DOSSIER D'ENQUÊTE PUBLIQUE – PESSAC SAIGE

**Avis de la Mission Régionale d'Autorité environnementale  
Nouvelle-Aquitaine relatif au  
projet de renouvellement urbain de Saige  
à Pessac (33)**

AVIS NA-2025-010757/A P

À l'avis de la mission régionale d'autorité environnementale  
Nouvelle-Aquitaine  
Avis n° NA-2025-010757/A P

#### **Extrait de l'avis de la MRAe, p.11/13**

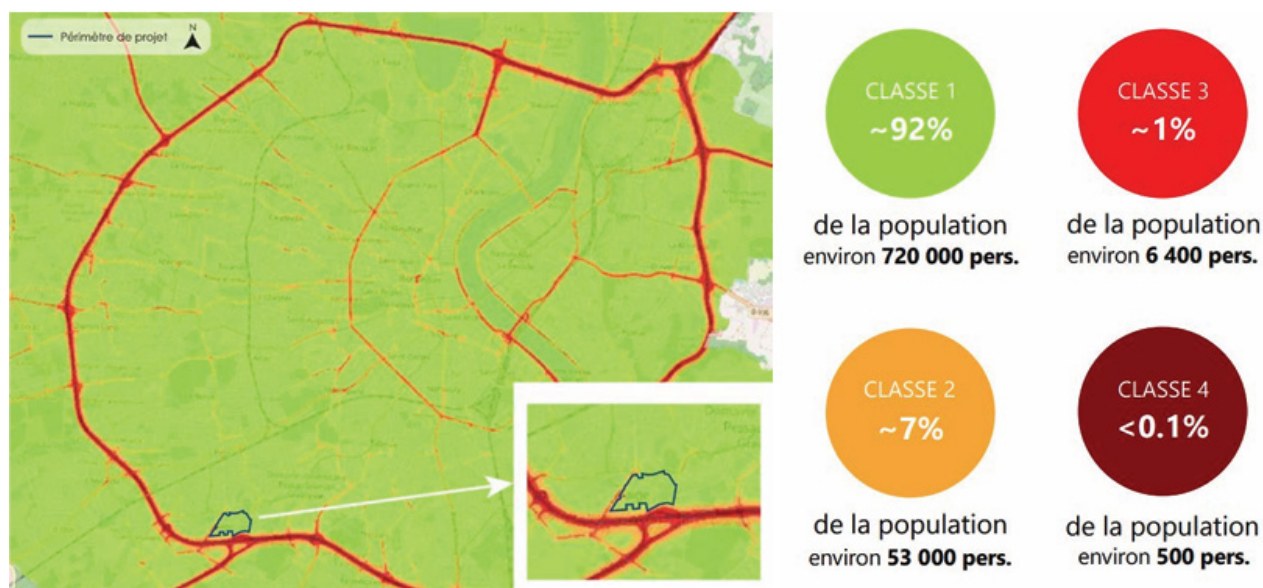
*«La MRAe recommande de poursuivre l'analyse des pollutions atmosphériques en se référant au guide méthodologique de l'Ademe «Intégrer la qualité de l'air dans les projets d'aménagement urbain» de 2015.»*

L'état initial de l'étude d'impact (page 79 à 83 de l'étude d'impact) indique :

Au moment de la réalisation de l'étude d'impact, la carte stratégique Air prise en compte était celle de 2022. Toutefois, comme relevé en page 81 de l'étude d'impact, d'après la carte stratégique Air de 2025 sur la métropole bordelaise et sur les critères de la Directive du 23 octobre 2024 (refonte directive de 2021) portant le Plan d'action « zéro pollution » de la Commission européenne **la qualité de l'air à l'échelle métropolitaine est peu impactée avec moins de 1% de la population du territoire exposé** à des concentrations supérieures aux valeurs limites proposées pour 2030.

### Extrait de l'avis de la MRAe, p.13/13

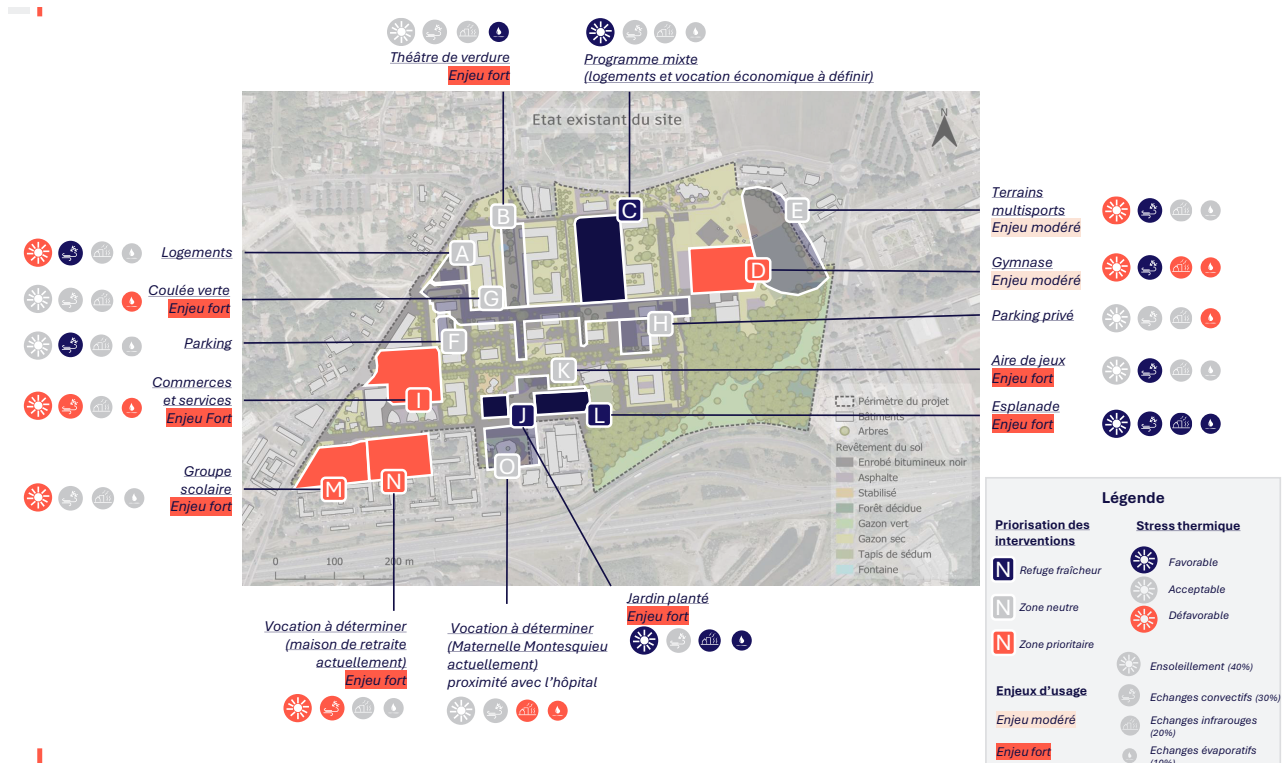
«La MRAe recommande une évaluation aussi précise que possible de la situation avant/ après le projet.»

Suite à la demande de la MRAe, une étude de confort thermique extérieure a été réalisée afin de **comparer le niveau de stress thermique ressenti par les usagers entre l'état initial et l'état projet**. L'étude complète est disponible en annexe du présent mémoire. L'analyse permet d'identifier les **principales zones d'inconfort thermique à l'état existant devant être traitée, puis d'évaluer les réponses apportées par le projet avec des pistes d'amélioration pour les secteurs qui présentent encore un niveau de stress thermique élevé à l'état projet**. Elle se base sur l'étude des quatre phénomènes physiques régissant le stress thermique : ensoleillement, échanges convectifs, échanges infrarouges et évaporatifs. Il a été fait le choix d'exclure de l'étude des espaces extérieurs privés des résidences car à vocation de passage (excepté le théâtre de verdure qui a une vocation de lieu calme et de détente).

Synthèse des résultats, échelle quartier, comparaison du scénario 3 (plan guide vs référence) tCO2eq./an, source : ALTO STEP

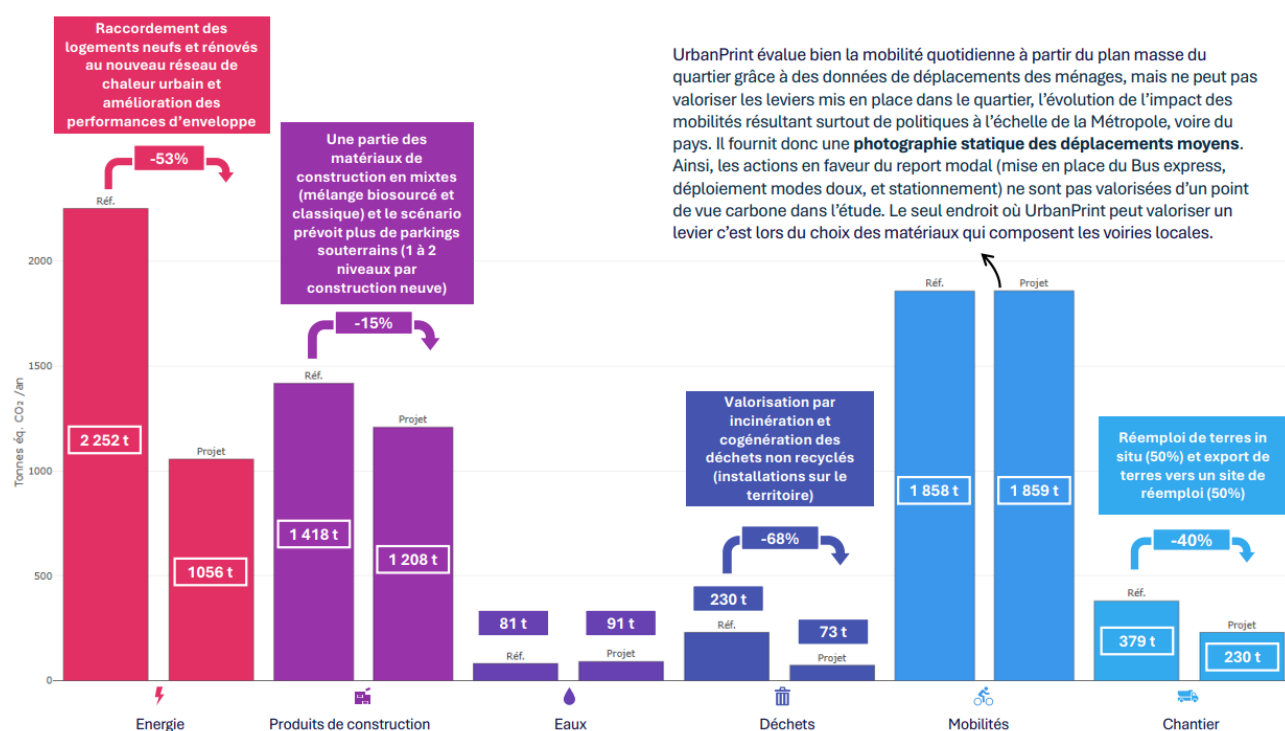
Un projet de rénovation urbaine est inscrit dans le temps long. La configuration interne, les ouvertures et les matériaux des bâtiments faisant l'objet de rénovations lourdes sont à questionner au regard des enjeux d'adaptation au changement climatique. **La MRAe recommande de préciser par type d'intervention sur l'existant et par immeuble la nature des travaux envisagés, les résultats attendus en termes de confort notamment thermique l'hiver et l'été pendant les périodes caniculaires.**

Si on compare le scénario 3 (plan guide) au scénario de référence, la stratégie environnementale mise en place par le projet permet une diminution des émissions carbone de près de **1 703 t eq. CO2/an** (-27% et même -39% sans les mobilités) par rapport à la stratégie de référence. Cela représente **85 000 t CO2 eq. évitées sur 50 ans**. La stratégie mise en place par le Plan guide 2025 permet de réduire de **39% les émissions de GES et de 24% les consommations d'énergie primaire non renouvelable par rapport au projet de référence** (en ne comptant pas la mobilité, qui a un impact incompressible, indépendant du projet et aujourd'hui mal évalué via l'outil UrbanPrint).
